UVP-VERFAHREN ABBAU DES KERNKRAFTWERKS GUNDREMMINGEN B (KRB II BLOCK B)

Fachstellungnahme

REP-0603
Wien 2017

Abbildung 4:
Cs-137 Depositionen
nach schweren Unfall
am Standort
Gundremmingen.

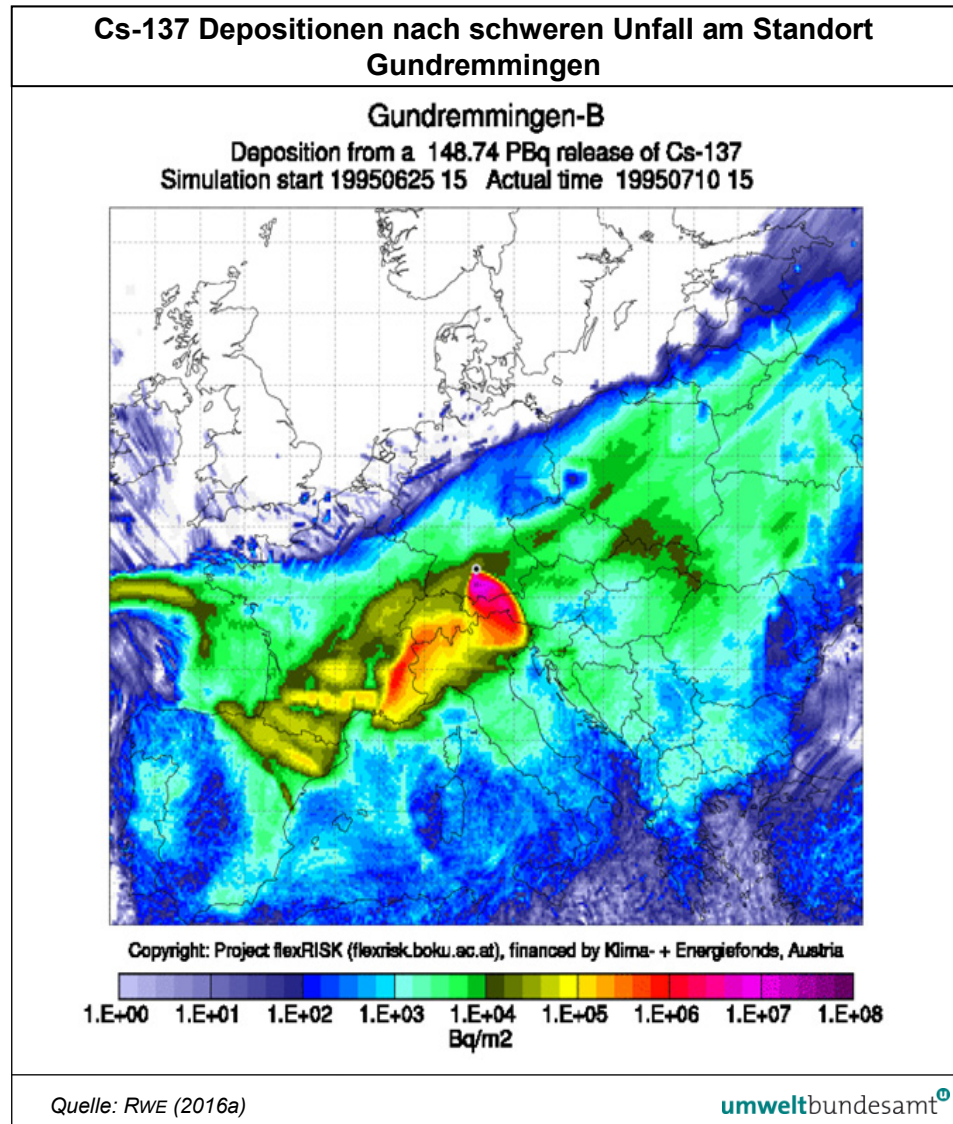
Unter Wetterbedingungen, die denen am 25. Juni 1995 entsprechen, wäre das Staatsgebiet Österreichs von einem Unfall im KRB II stark betroffen (siehe Abbildung 4). In einem kleinen Gebiet wären Cs-137 Bodenkontaminationen von mehr als 1000 kBq/m² zu erwarten. Weite Teile weisen deutlich geringe Belastungen auf (etwa 0,6 - 10 kBq/m²). Es ist allerdings zu bedenken, dass selbst bei „geringen“ Kontaminationen von mehr als 0,65 kBq/m² landwirtschaftliche Interventionsmaßnahmen (darunter vorgezogene Ernte, Schließen von Glashäusern und Abdecken von Pflanzen, das Verbringen von Tieren in Ställe) ausgelöst werden.

Abbildung 5:
Cs-137 Depositionen
nach schweren Unfall
am Standort
Gundremmingen.

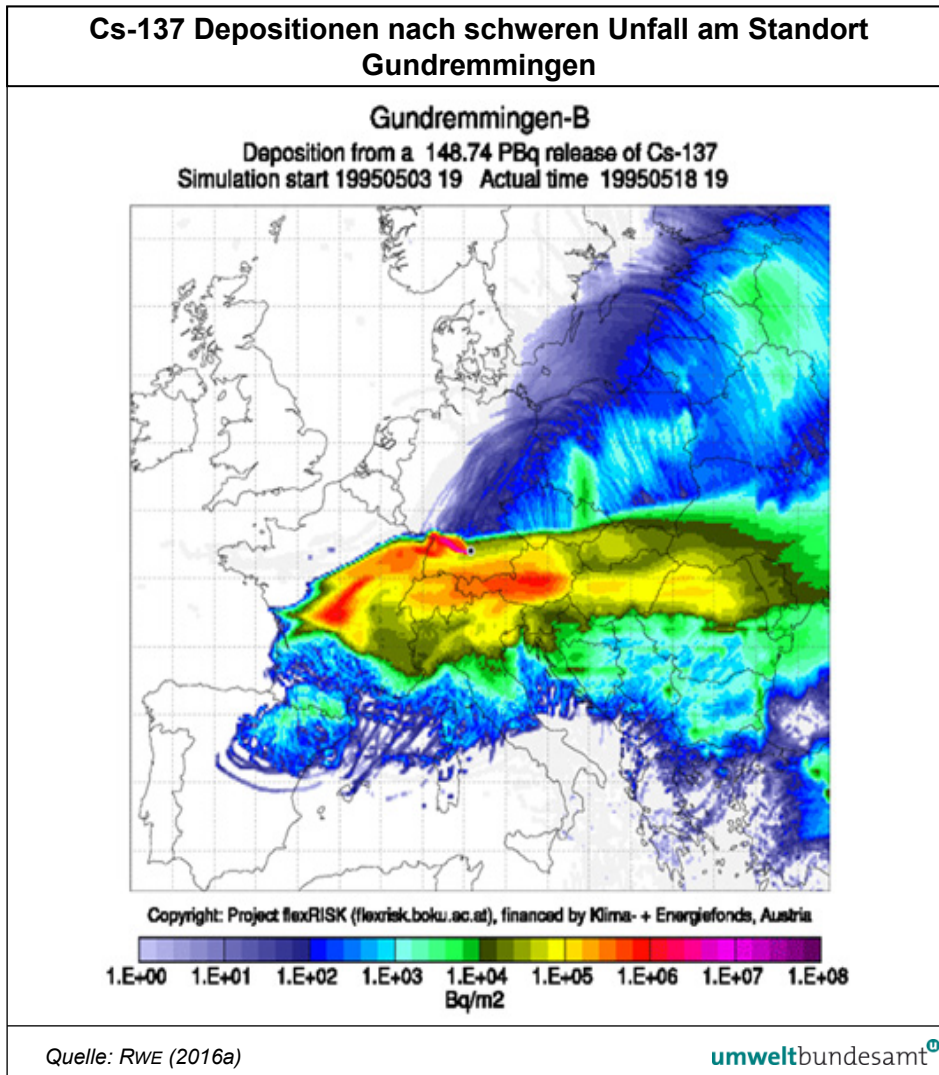
Im zweiten Beispiel – Wettersituation wie am 3. Mai 1995 – wäre das gesamte Staatsgebiet Österreichs betroffen, die Cs-137 Kontaminationen sind jedoch sehr unterschiedlich (siehe Abbildung 5). Sie reichen von 20 kBq/m² bis zu etwa 1000 kBq/m². Fast das gesamte Staatsgebiet würde Werte von mehr als 100 kBq/m² aufweisen. Gebiete mit einer Belastung von 40 kBq/m² und mehr gelten laut IAEQ als kontaminiert, da die Bevölkerung in diesen Gebieten eine effektive Dosis von mehr als 1 mSv im ersten Jahr zu erwarten hat (LELIEVELD et al. 2012).

Anzumerken ist, dass – wie oben plausibel abgeschätzt – im Falle eines schweren Unfalls im BE-Lagerbecken der Quellterm und somit auch die möglichen Bodenkontaminationen um einen Faktor 2–20 höher sein könnte.
